「水利工程生態檢核自評表」

工程基本資料	計畫名稱	大漢溪水環境改善計畫		水系名稱	大漢溪		填表人	黃偉哲		
	工程名稱	大嵙崁親水園區景觀工程		設計單位	待招標		紀錄日期	2019/01/15		
	工程期程			監造廠商	待招標		工程階段	☒ 計畫提報階段 ☐ 調查設計階段 ☐ 施工階段 ☐ 維護管理階段		
	主辦機關	桃園市水務局		施工廠商	待招標					
	現況圖	☐ 定點連續周界照片 ☐ 工程設施照片 ☒ 水域棲地照片 ☒ 水岸及護坡照片 ☐ 水棲生物照片 ☐ 相關工程計畫索引圖 ☐ 其他：_____		工程預算/經費 (千元)	364,850					
	基地位置	行政區：桃園市(縣)___大溪___區(鄉、鎮、市) ； TWD97 座標 X：281457.037158589 Y：2757190.38599086								
	工程目的	結合大漢溪水體打造親水園區特色景觀，重新建立自行車道環狀動線並設置相關服務設施，提供民眾優質的休憩與知性旅遊新選擇。								
	工程概要	大漢溪左岸景觀土丘及中央景觀水道環境營造								
預期效益	配合左岸中庄調整池及右岸山豬湖自然生態園區，串連大漢溪兩岸自行車休憩路網、周邊觀光景點及河濱生態園區，營造整體親水環境園區、提供居民舒適休憩空間。									
階段	檢核項目	評估內容	檢核事項							
工程計畫提報核定階段	一、專業參與	生態背景團隊	是否有生態背景領域工作團隊參與，協助蒐集調查生態資料、評估生態衝擊、擬定生態保育原則？ ☒ 是 ☐ 否：_____							
	二、生態資料蒐集調查	地理位置	區位： ☒ 法定自然保護區、 ☐ 一般區 (法定自然保護區包含自然保留區、野生動物保護區、野生動物重要棲息環境、國家公園、國家自然公園、國有林自然保護區、國家重要濕地、海岸保護區…等。) 水庫集水區_次要水庫_鳶山堰

附表 D-02 生態專業人員現場勘查紀錄表

附表 D-03 工程方案之生態評估分析

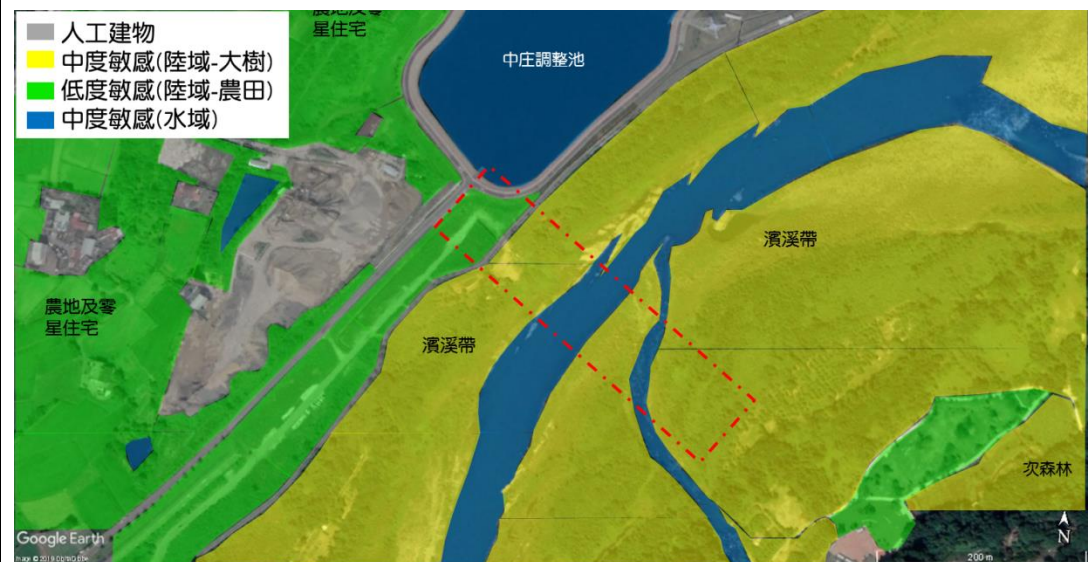
勘查日期	民國 108 年 01 月 14 日	填表日期	民國 108 年 01 月 15 日
紀錄人員	王玠文	勘查地點	工地現場
人員	單位/職稱	參與勘查事項	
黃偉哲	桃園市水務局/副工程司	工程設計說明	
黃鈞漢	觀察家生態顧問公司/經理	現場勘查	
王玠文	觀察家生態顧問公司/專員	現場勘查	
現場勘查意見		處理情形回覆	
提出人員(單位/職稱):王玠文/觀察家生態顧問公司		回覆人員(單位/職稱):	
1.「迴避」跨河休憩路廊(全長約 438M)，此區域為較少人為干擾的區域，在此區域有工程開發行為，可能會影響此區生物利用狀況，工程施作時發出的噪音、影響水質、砍掉的樹木等等，會讓原有棲息於此區的動物離開，工程完工後可能因為光照及人為干擾等因素，讓生物不能再繼續利用這塊棲地，不建議施作。 2.「補償」建議多種植台灣原生種喬木，像是苦楝等，種植於人行道附近，可提供遮陽及提高棲地多樣性。 3.「減輕」建議工程施作保留溪中底質不干擾溪床，濱溪植被盡可能保留，可去除外來種。 4.「減輕」建議施工時不擾動工程範圍之外的區域，建議盡可能縮小工區。 5.「減輕」針對此工程區域，應於施工時維持溪水清澈，並保留高孔隙的底棲環境，讓蜻蜓幼生有地方躲藏，並保留溪流周圍之喬木，落葉也為水昆的食物來源之一。		1.現況從鳶山堰至武嶺橋缺乏跨越大漢溪之人行、自行車動線；本案完成後將結合前期山豬湖生態園區、悠活騎樂休閒園區等計畫，以完整悠活騎樂路徑系統，有效串聯大漢溪沿線遊憩觀光景點，營造整體親水環境園區、提供居民舒適休憩空間。 2.將選擇適地適宜之台灣原生種喬木，並優先種植以提供遮陽並豐富棲地多樣性。 3.針對中央河道的溪床及濱溪植被，均以不干擾及保留為原則。 4.依工程特性將合理規劃工區範圍及施工動線，以不擾動周邊區域。 5.將通知施工單位生物敏感區位，並保留溪流周圍喬木，以保全生物生存環境與空間。
